INFORME

Referència: B-306 Material: PETG

Denominació: AMPOLLA 250 ml TITANARTS Data: 25/02/2021

En data 25/02/21 fan noves mostres de l'ampolla de 250 ml.

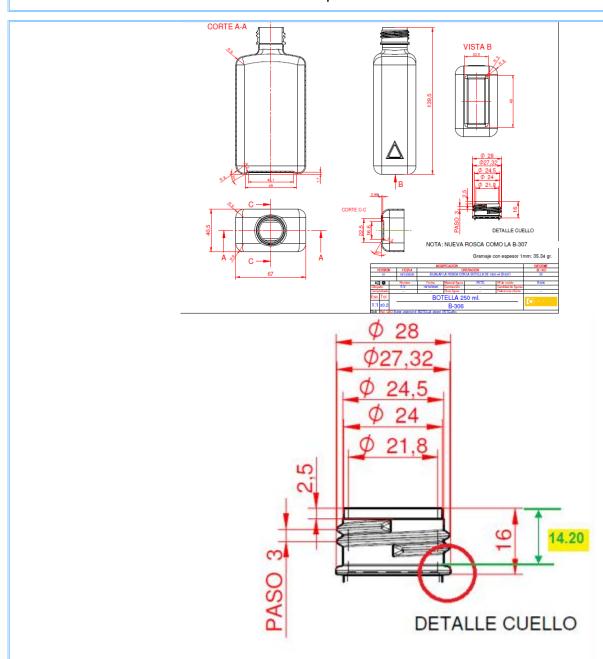
NOTA: NUEVA ROSCA COMO LA B-307

*Amb els instruments que tenim, es complicat de agafar l'alçada exacte des de sota l'aro. He afegit la cota. Com que les ampolles funcionalment ara son OK, i el client també ha donat el OK, seria bo fer un fer un plànol actualitzat, ara que ho tenim fresc.

El pes de l'ampolla de les proves d'avui, es just, 5 gr menys, i tenen una cantonada més tova que es deforma al apretar.

Ok, controlant el pes de l'ampolla Fer plànol actualitzat.
